**Modulo per la presentazione delle osservazioni per i piani/programmi/progetti sottoposti a procedimenti di valutazione ambientale di competenza statale**

**“Progetto di un impianto eolico denominato "Pitigliano" ubicato nei comuni di Pitigliano (GR) e Sorano (GR) costituito da 20 (venti) aerogeneratori di potenza nominale 7,0 MW per un totale di 140,0 MW con relative opere connesse ed infrastrutture indispensabili”**

## TESTO DELLE OSSERVAZIONI

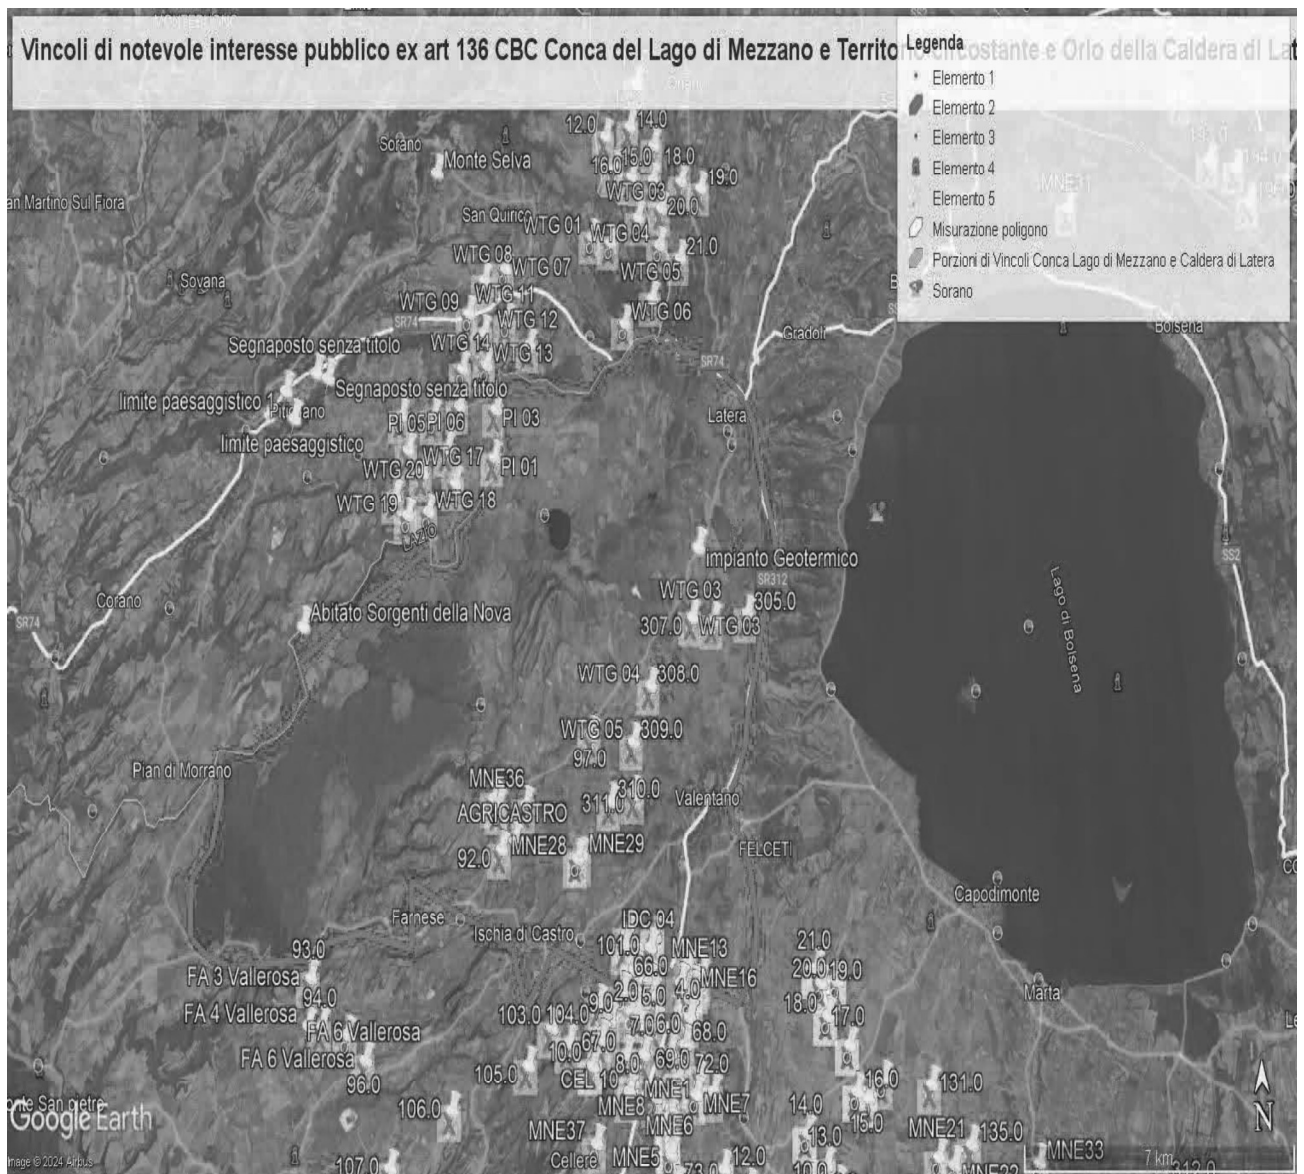
Al contrario si evidenzia che l'impianto eolico industriale citato non solo ricadrebbe con tutti e 20 gli aerogeneratori all'interno delle fasce di rispetto di 3 km di due vincoli paesaggistici di notevole interesse pubblico esistenti nella Regione Lazio e con una parte di essi nel vincolo paesaggistico del Centro abitato di Sorano ( GR) quindi in aree non idonee all'installazione di impianti di energia rinnovabile. Addirittura, alcuni aerogeneratori sarebbero ubicati a poche centinaia di metri dai perimetri dei due vincoli paesaggistici laziali ex art 136 del CBC.

Come è illustrato nell'immagine si ribadisce che l'impianto industriale "Pitigliano" ricade completamente all'interno delle fasce di rispetto dei due vincoli di notevole

**IMMAGINE n. 2** Impianto eolico industriale “Pitigliano” e distanze aerogeneratori dai Vincoli della Conca del Lago di Mezzano...

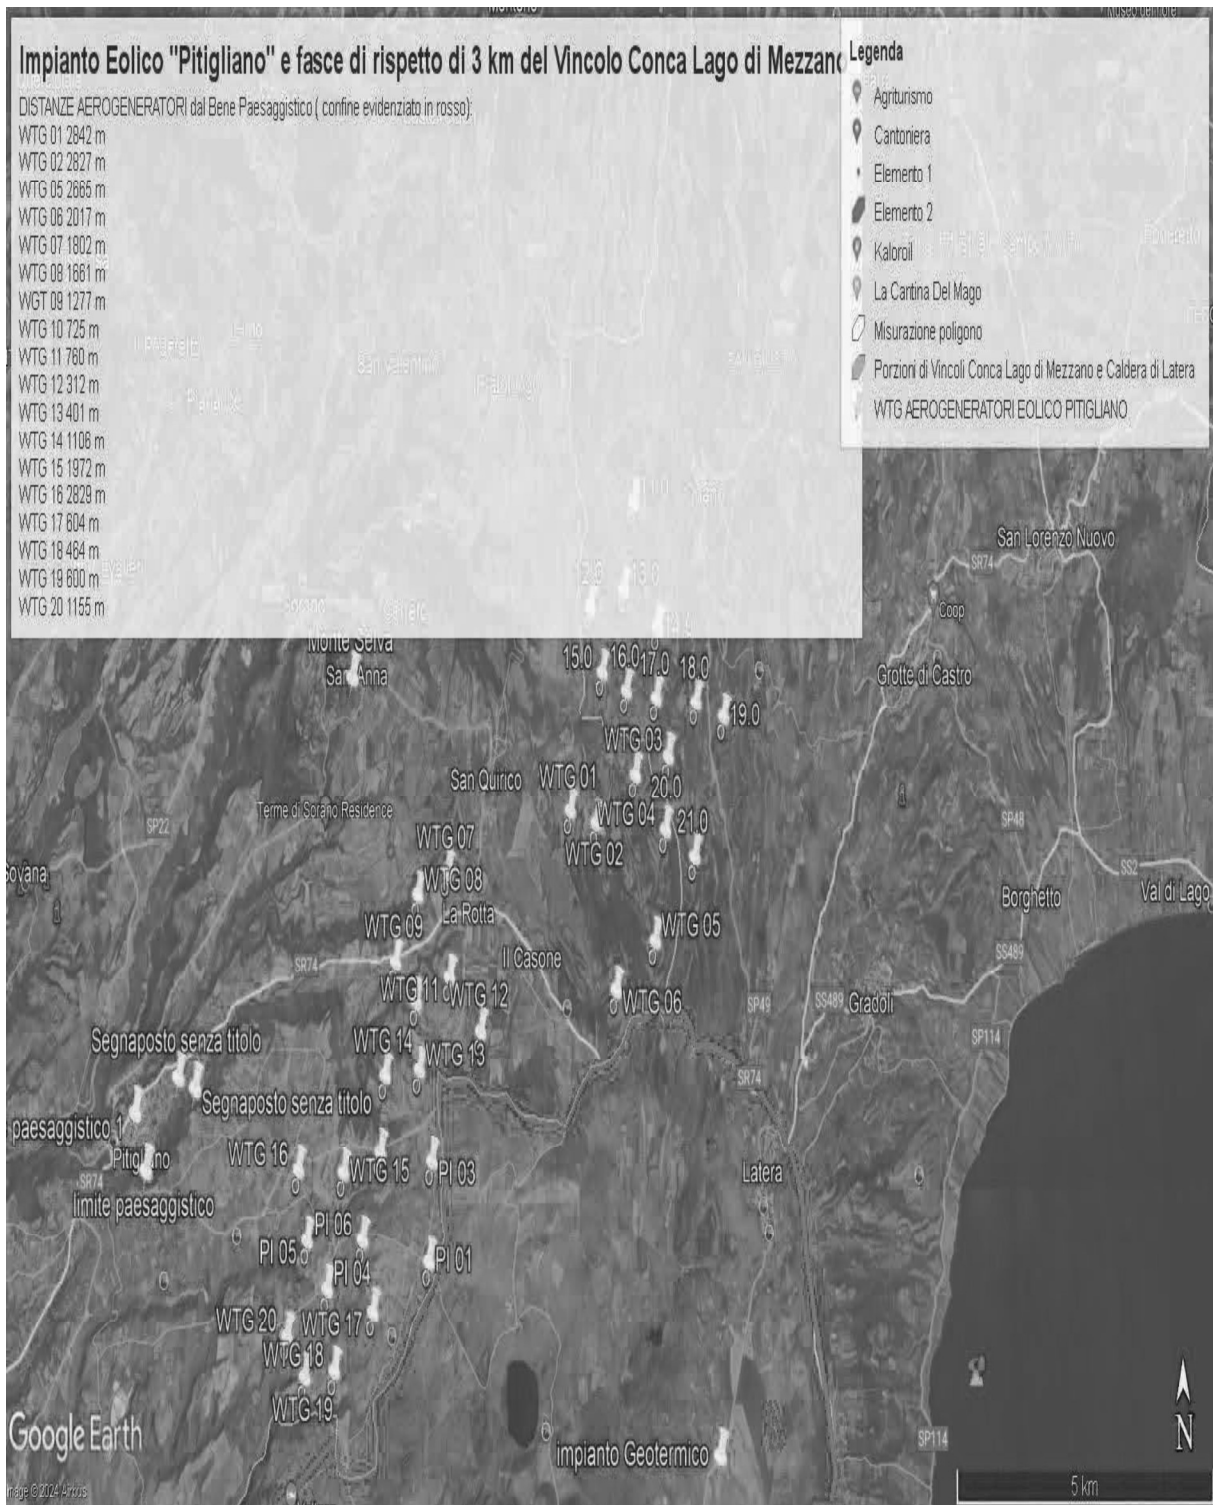
ma nelle sue immediate vicinanze ( a soli 100 metri i primi due aerogeneratori) oltre ad impattare sul territorio e sulle economie di cinque Comuni del Lazio (Farnese, Onano, Latera, Valentano, Grotte di Castro e Gradoli ) si trova nelle fasce di rispetto dei Beni di notevole interesse pubblico come si è evidenziate nelle Osservazioni precedenti e crea degli impatti negativi anche sui beni naturalistici come verrà dettagliato nell'Osservazione relativa alla Vinca. Inoltre, andrebbe a sommarsi al già enorme cumulo di impianti eolici e fotovoltaici e geotermici che creano una elevata criticità ambientale nella provincia di Viterbo e interferiscono anche con il territorio toscano come si può vedere dalle varie immagini dell'Allegato n. 1.

**IMMAGINE n. 3 Impianto eolico industriale "Pitigliano" e distanze aerogeneratori dai Vincolo "Orlo della Caldera di Latera.**

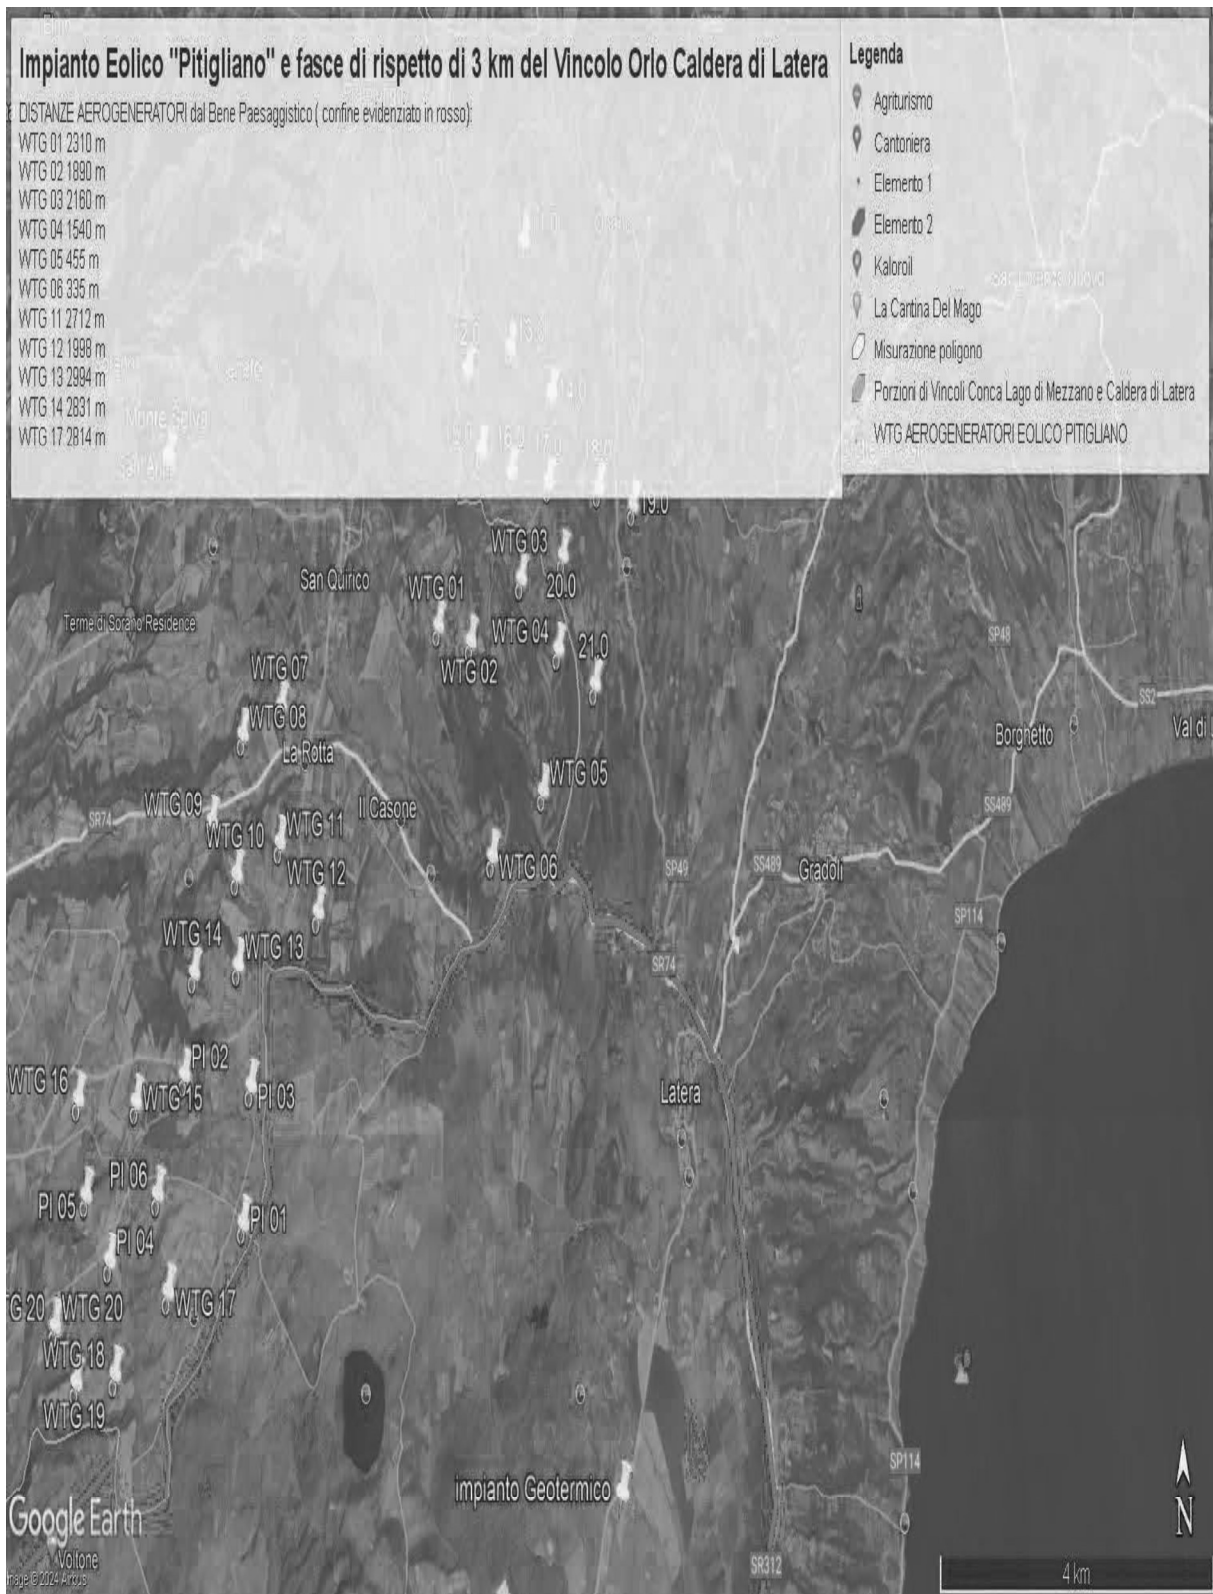
Concludendo, si evidenzia ancora che la proponente non effettuando la procedura prevista dalla Parte III delle Linee Guida nazionali ha ignorato un vincolo paesaggistico di notevole interesse pubblico istituito con un provvedimento del Segretariato regionale del Ministero della Cultura per il Lazio che ha emanato il Decreto di dichiarazione di notevole interesse pubblico n. 22 del 15.02.2024 ai sensi e per gli effetti dell'art. 136, co. 1, lett. c) e d) del decreto legislativo 22 gennaio 2004, n. 42, "Ambito paesaggistico, geologico e geomorfologico dell'orlo della caldera di

interesse pubblico e lambisce quelle di un terzo vincolo e quindi come affermato dal Consiglio di Stato nelle sentenze citate, l'impianto è insediato in area non idonea ai sensi dell'art. 20 comma 8 lettera c quater del D.Lgs. n. 199/2021 e ss.mm.ii al contrario di quanto sostiene la proponente.
